Regione Toscana

**Modifica del Piano Regionale di gestione dei rifiuti e bonifica dei siti inquinati (PRB)
Procedura di verifica e contestuale fase preliminare di VAS**

Provvedimento di verifica

Estratto cartografia Geoscopia Regione Toscana - Direttiva Alluvioni

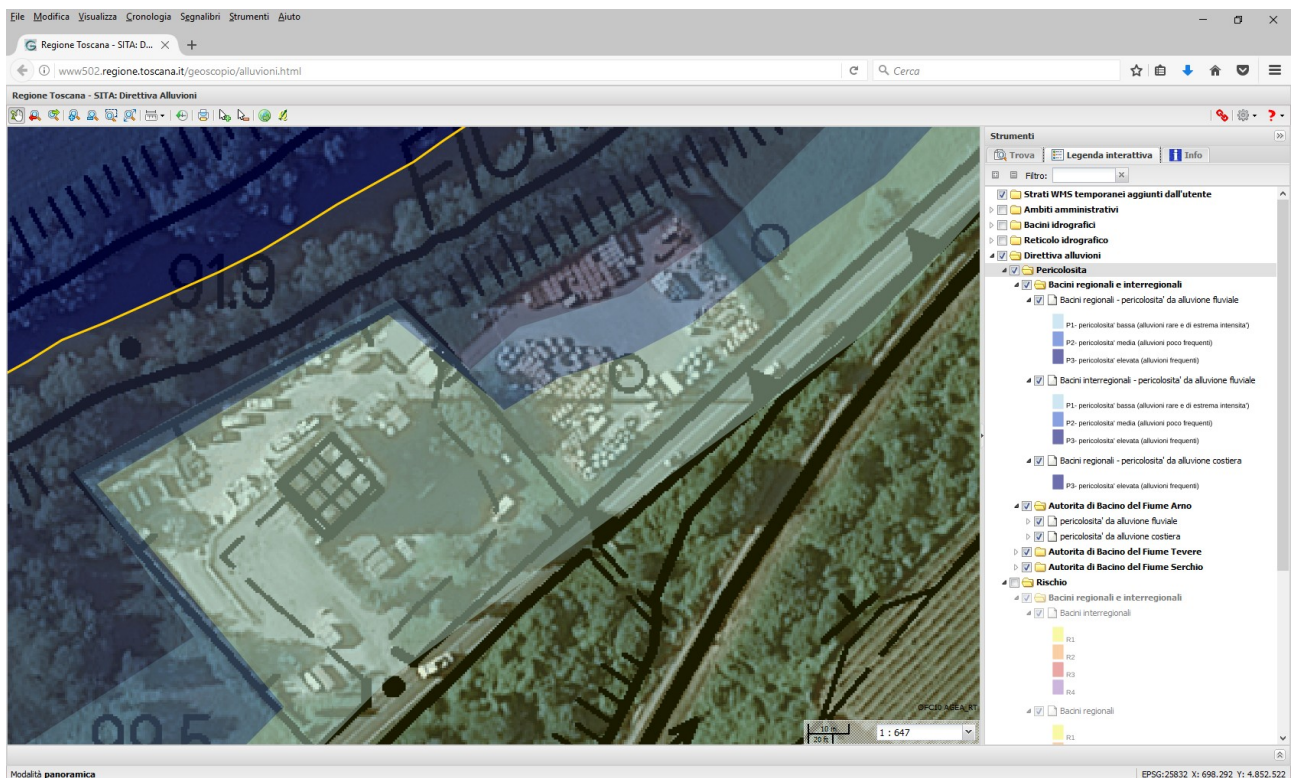
3. Si segnala che l'area oggetto di trasformazione, essendo localizzata in prossimità del fiume Sieve, risulta inserita nella fascia tutelata per legge ai sensi del Dlgs 42/2004 art 142 lett. c). In particolare dalla consultazione del PGRA Distretto Appennino Settentrionale risulta che il sedime di pertinenza del manufatto è inquadrato in pericolosità bassa P1 a cui è associata una classe di rischio medio (R2), ma una porzione dell'area adiacente, attualmente utilizzata come deposito di materiale all'aperto, risulta inquadrata in classe di pericolosità P3 a cui risulta associato un rischio elevato (R4). Si chiede pertanto di tener conto di quanto sopra evidenziato ai fini della conversione dell'area e ristrutturazione dell'impianto nelle fasi attuative dell'intervento.
